Oggetto: Nota esplicativa in merito alle osservazioni e pareri pervenuti a seguito dell'Avviso al Pubblico rif. MASE-2023-0191160 pubblicato il 10/01/2024

Progetto: ID_VIP 8637 – FANO (PU) Procedimento di Valutazione di Impatto Ambientale ai sensi dell'art.23 del D.Lgs. 152/2006 relativa al progetto di un impianto agrovoltaiico su terreno agricolo (ex cava Torno), della potenza di 25,12 MWp (rettificato a 25,644 MWp), e delle relative opere di connessione alla RTN.

Foto n.1 – Documentazione fotografica dell'impianto Aset, di cui l'accesso è consentito solo al personale autorizzato da Via Papiria.

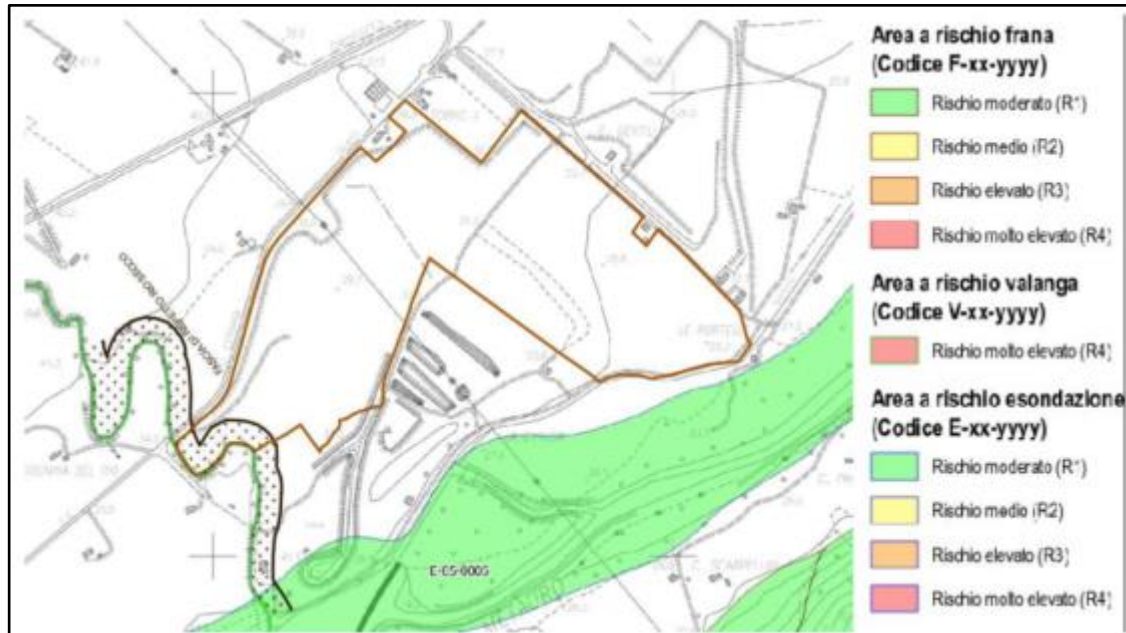
1. COMUNE DI FANO Prot.1399 del 05/01/2024 – Rif. MASE-2024-0013733 pubblicato il 25/01/2024

Si precisa che la strada di accesso agli impianti Aset (individuati al F.127 part.106) è già presente, come da testimonianza fotografica che di seguito si riporta.

Immagine 1 -piano quotato impianto 3

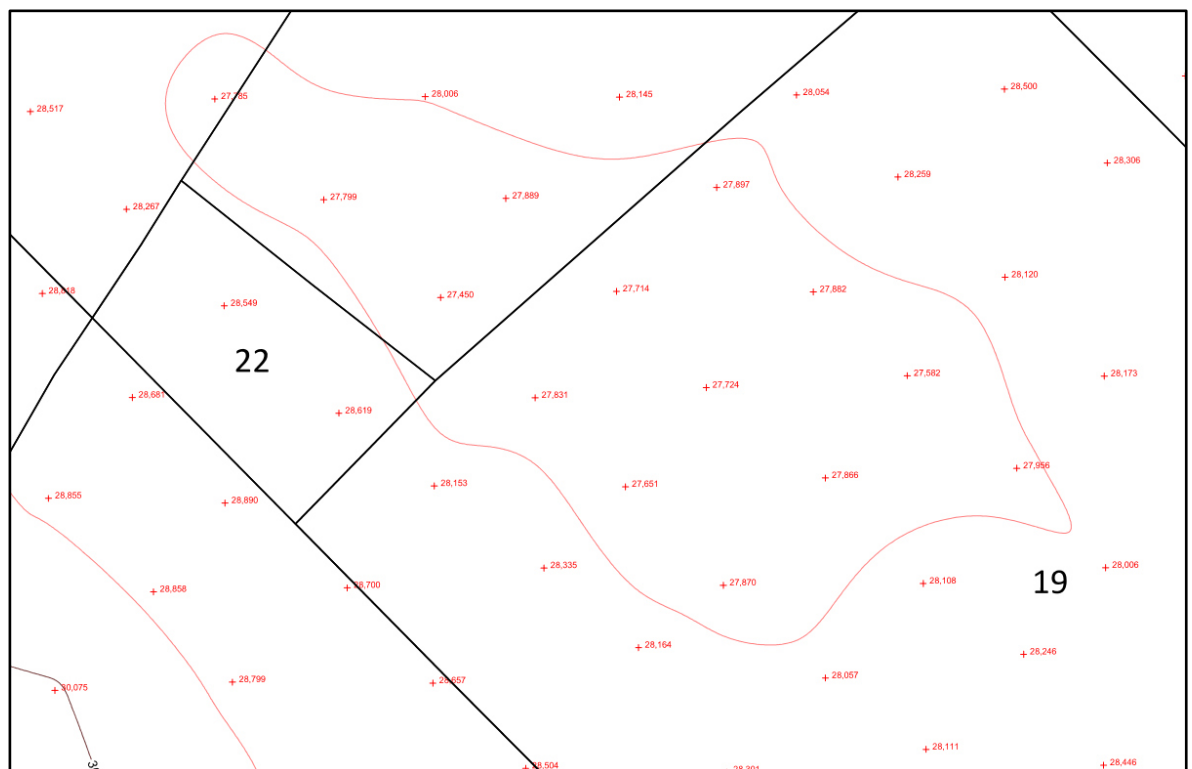
- La valutazione della permeabilità dei terreni è stata citata all’interno del Cap. 8.1.4.1.1 del documento SIA03100, in cui si riporta, in merito al progetto di regimazione delle acque di precipitazione proposto, le buone caratteristiche di permeabilità dei terreni.

Precisamente, come si può notare dall'allegato SIA0312.A e nelle immagini sottostanti (in cui si riportano i punti quotati del rilievo topografico), i punti più depressi dell'area di imposta dei pannelli si trovano a quote di 27 m s.l.m nell'impianto n.3, 28.5 nell'impianto n.2 e 29 m s.l.m. nell'impianto n.1, il che vorrebbe dire far confluire l'acqua in un fosso di scolo perimetrale, "che sfocia nel Rio Secco", che ha la quota di imposta tra 30-30,5 m s.l.m, quindi con dislivelli variabili tra +1,5 a +3,5 m s.l.m.

Inoltre, a Sud dell'impianto n.3 non è possibile creare fossi di scolo che sfociano nel Fiume Metauro, in quanto tra l'area di sedime dell'impianto e il corso d'acqua, si trova il Canale Albani, il quale rappresenta un ostacolo artificiale tutelato e non superabile.
